1.1 CONCEPTO TÉCNICO No. CT:	**6270**
1.2 ÁREA:	Técnica y de Gestión
1.3 COORDINACIÓN:	Investigación y Desarrollo
1.4 REFERENCIA CRUZADA RADICADO FOPAE:	2011ER9265
1.5 RESPUESTA OFICIAL No.	RO-48853

2.1 SOLICITANTE:	CURADURÍA URBANA No. 5
2.2 PROYECTO:	Calle 146 No. 81-49
2.3 LOCALIDAD:	11.Suba
2.4 UPZ:	27.Suba
2.5 BARRIO O SECTOR CATASTRAL:	San Francisco Parte Alta
2.6 DIRECCIÓN:	Calle 146 No. 81-49
2.7 CHIP:	AAA0194ZYZE
2.8 MANZANA CATASTRAL:	55
2.9 PREDIO CATASTRAL:	43
2.10 ÁREA (Ha):	0.062519 (*)
2.11 FECHA DE VISITA:	Julio 18 de 2011

Fotografía No. 1. Predio en donde se desarrollará el proyecto, ubicado en la Calle 146 No. 81-49 de la localidad de Suba.

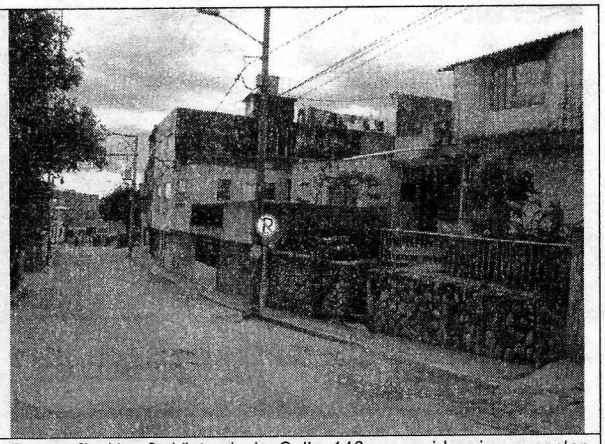
En el momento de la verificación de campo realizada a la zona del proyecto ubicado en el predio de la Calle 146 No. 81-49, no se evidenciaron procesos de inestabilidad activos que involucren el área del proyecto. Dadas las características del predio se recomienda que se adelante en los estudios geotécnicos pertinentes, además de una adecuada caracterización física y mecánica de los materiales, la formulación de medidas y recomendaciones apropiadas que permitan garantizar en todo momento taludes de excavación estables y obras de contención seguras y confiables, ofreciendo no solo condiciones de estabilidad para el proyecto sino también para las edificaciones e infraestructuras aledañas.
